Statens vegvesen

Vår referanse:
18/45379-7

Uttale – Dispensasjon – Avkørsel og byggjegrænse – Fv. 391 – gnr. 195 bnr. 71 – Lindås kommune

Fig: Situasjonskart vedlagt søknad:

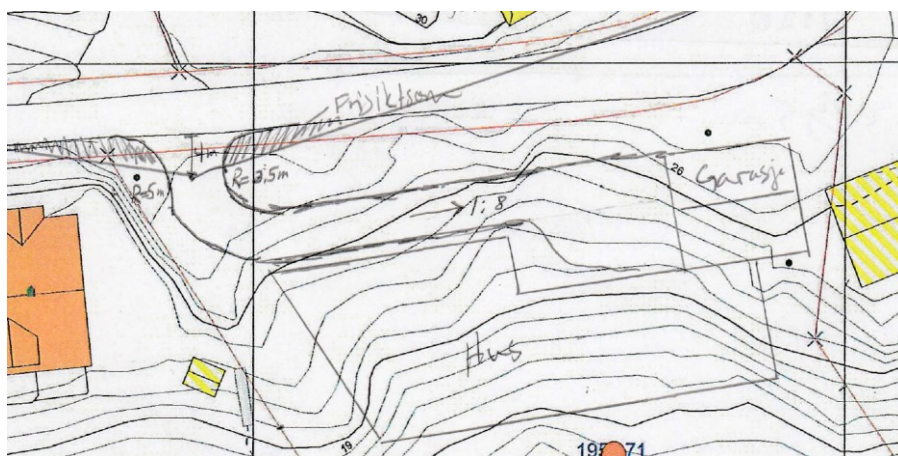
Vi har berre mottatt ein prinsipiell skisse over plassering av bygg på tomta. Generelt rår vi i frå å plassere bustader nærare veg enn 15 meter. Det vil og vere viktig å trekke anna bygningsmasse vekk frå fylkesvegen sidan tomta ligg i ein skarp sving. Det kan mellom anna vere pårekneleg at det er behov for å utføre trafikktryggingstiltak på og langs fylkesvegen, sjølv om det ikkje føreligg konkrete planar om dette no. Vi meiner difor at det vert for knapt å plassere bygningsmasse (garasje) 6 meter frå vegmidte slik det er søkt om. Garasjen må trekkast lengre unna, og vi rår til at den vert lagt i same avstand som garasjen på nabotomta.

Vi rår generelt i frå å plassere bustadhus nærare enn 15 meter frå vegmidte. Garasjen som er synt på situasjonsteikninga må flyttast lengre unna fylkesvegen, og bør leggest i same avstand som garasjen på naboeigedomen. Søker må også dokumentere at det er tilstrekkeleg snu- og manøvreringsareal på eigen tomt.

Dersom kommunen vel å gje dispensasjon i dette tilfellet, vil vi behandle søknaden vidare etter føresegnene i veglova. Det må då sendast inn nytt situasjonskart som er i samsvar med våre krav og kommunen sitt vedtak.
